ESTUDI D'IMPACTE I INTEGRACIÓ PAISATGÍSTICA PER LA MODIFICACIÓ DE TRACAT DEL CAMÍ DE SANTA CECÍLIA DE VOLTREGÀ A LA TRONA

SETEMBRE 2023

ANNEX ESTUDI D'IMPACTE I INTEGRACIÓ PAISATGÍSTICA PER LA MODIFICACIÓ DEL TRAÇAT DEL CAMÍ DE SANTA CECÍLIA DE VOLTREGÀ A LA TRONA A L'ALÇADA DE MAS EL CLOS.

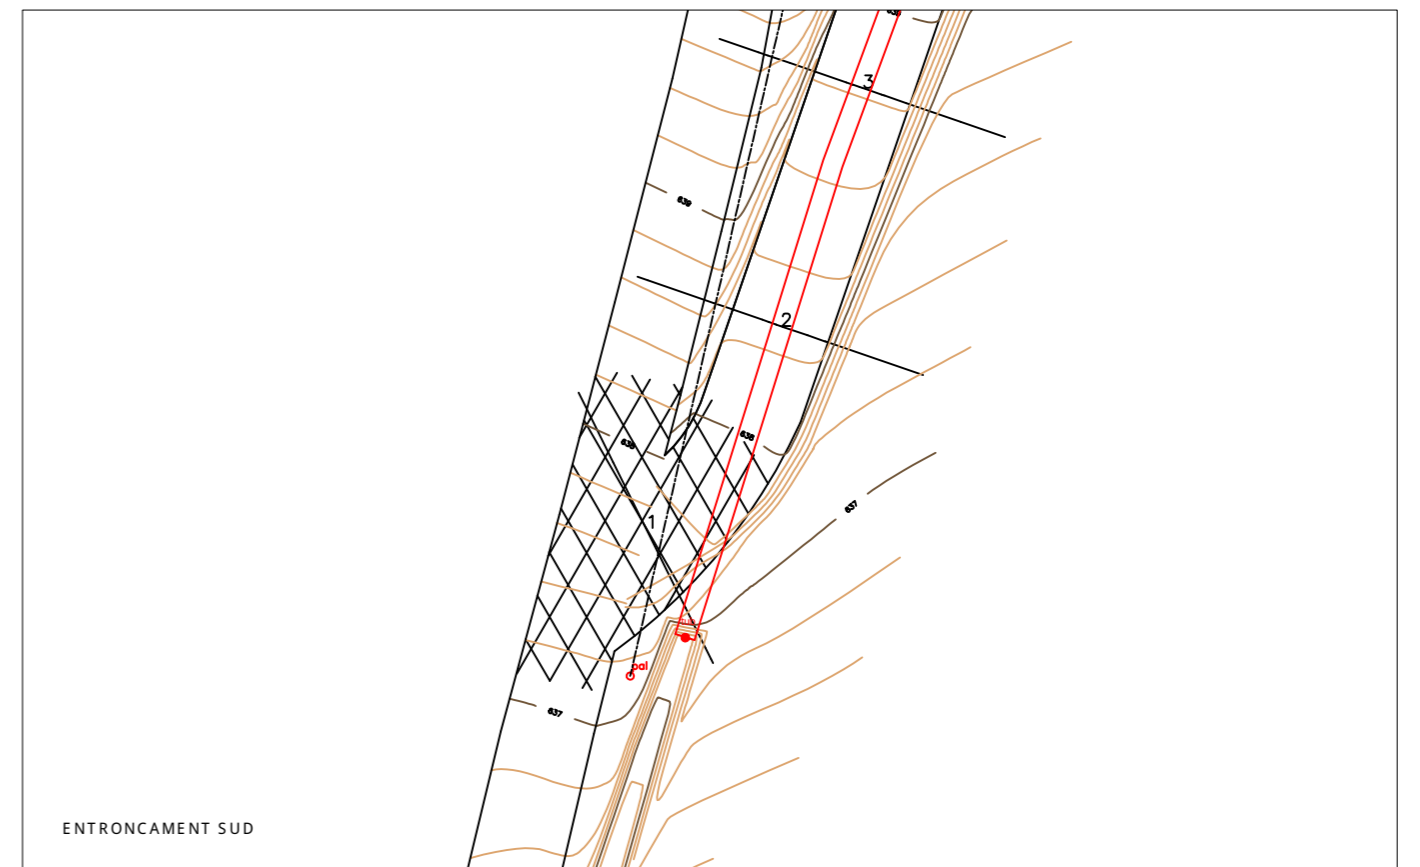
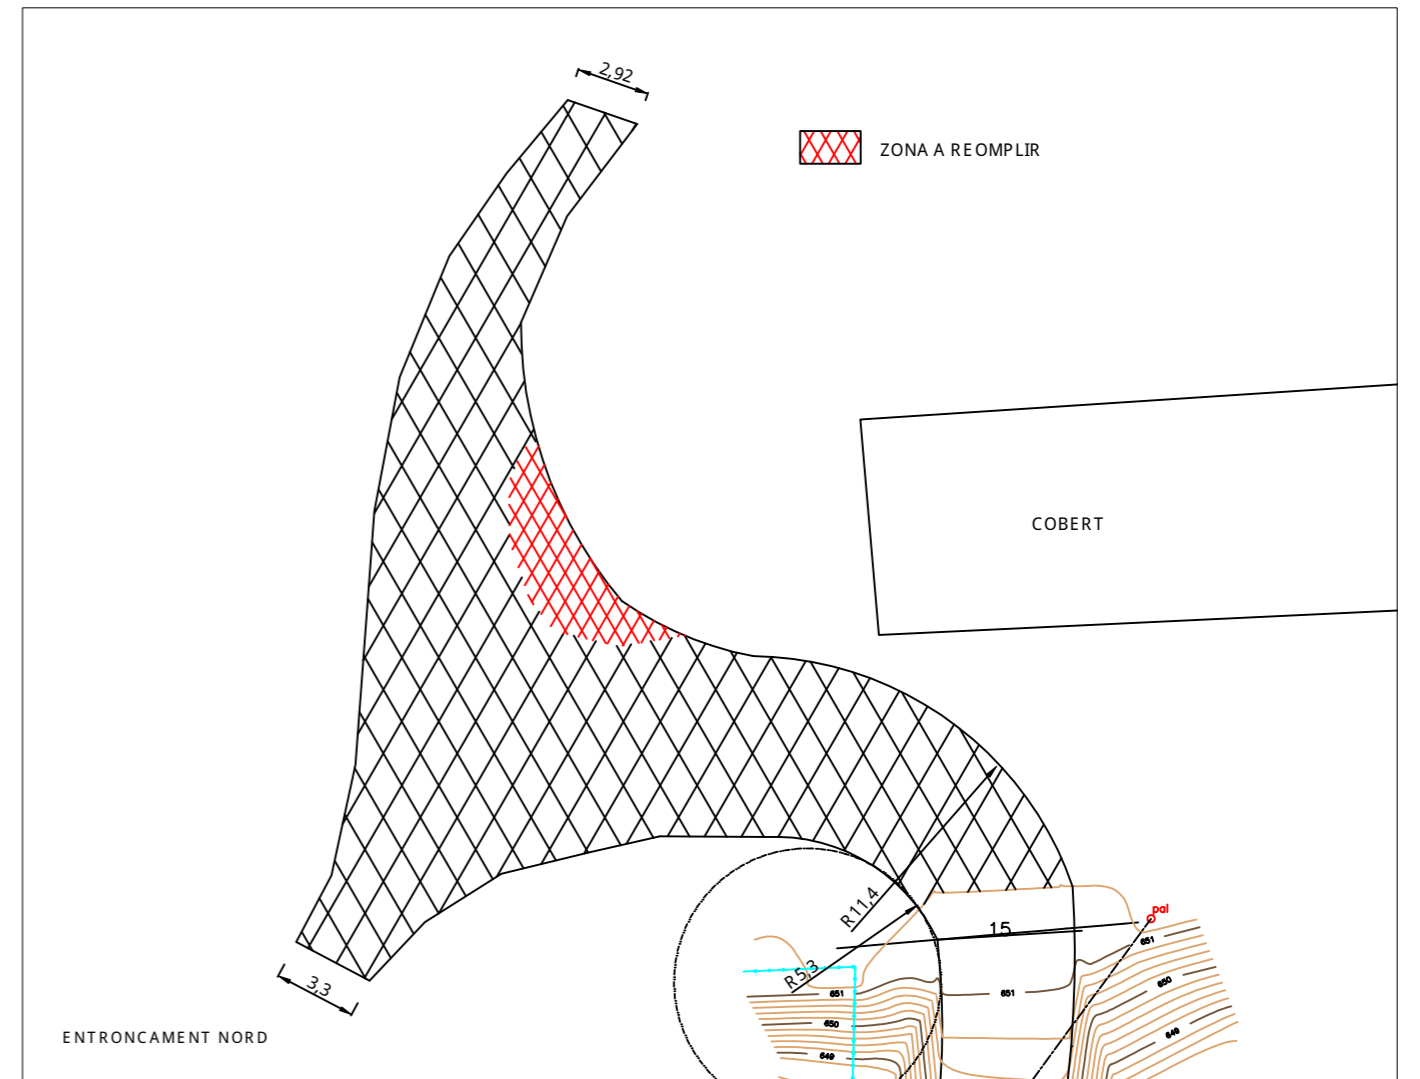
1. Cal definir el traçat del nou vial en tot el seu recorregut, inclosos els entroncaments pel nord i pel sud al camí actual. En aquest traçat cal definir la cuneta de desguàs de les aigües pluvials per la part oest del camí i l'entroncament al camí d'accés al mas.

En el plànol 1 adjunt, es grafien els entroncaments nord i sud del camí nou amb l'actual.

Pel que fa a l'entroncament nord, només caldrà reomplir una superfície de vint-i-dos metres quadrats i un volum aproximat d'uns 20 m³ degudament compactats. Pel que fa a la resta de la superfície sombrejada (veure plànol 1), no caldrà fer aportació de material de manera que es mantindrà la mateixa cota del terreny. Pel que fa a l'accés al cobert, aquest no quedarà afectat ja que es mantindrà el mateix nivell de terreny actual.

Pel que fa a les aigües pluvials de desguàs a la part oest del camí, aquestes són conduïdes de forma natural, com s'ha vingut fent fins ara, cap a l'arqueta existent que es troba en el punt més baix. Actualment, aquesta arqueta, condueix les aigües cap a la cuneta a través d'un tub de 30 cm de diàmetre. Tal i com està descrit en el projecte, aquesta cuneta es substituirà per un tub de polietilè corrugat de 630 mm de diàmetre exterior, el qual quedarà recobert pel formigó i les terres a aportar al camí.

Tal i com es comenta a l'informe, sobre l'accés que comunica el camp de conreu amb les instal·lacions ramaderes, val a dir que aquest accés, quedarà anul·lat. L'accés al camp, es farà a través del nou camí.

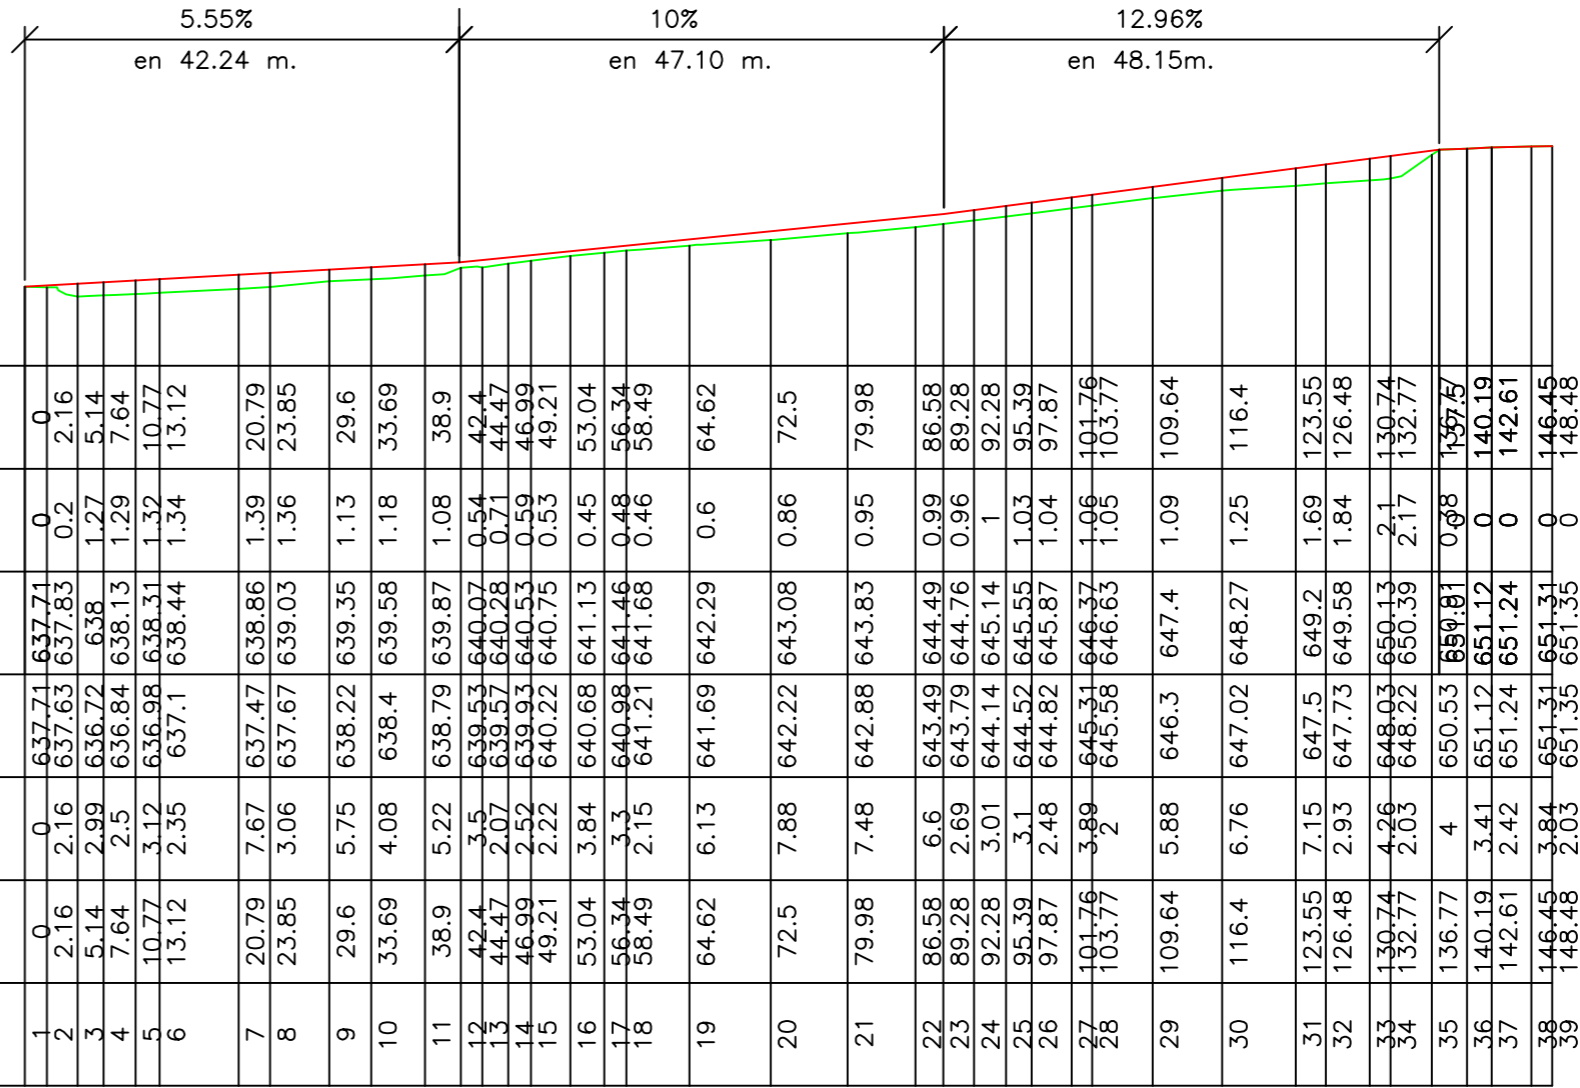
2. Cal aportar més seccions que justifiquin la idoneïtat de la proposta, analitzant la possibilitat de millorar l'adaptació topogràfica del nou vial per tal de minimitzar l'aportació de terres i l'aparició de grans talussos.

La proposta escollida per tal de fer el desviament del camí, i evitar el pas de vehicles per dins de l'explotació ramadera de El Clos, és la única viable, tenint en compte que qualsevol altre opció seria molt difícil de justificar. La opció escollida, minimitza l'impacte visual i ambiental, alhora que també és la que presenta una menor longitud. Tal i com s'ha plantejat, quedant al màxim propera a les edificacions i a un voral del camp de conreu, queda molt ben integrada a l'entorn i no fragmenta el territori.

Pel que fa a les seccions transversals i longitudinals que es sol·liciten, s'adjunten els plànols inicials amb les seccions corresponents.
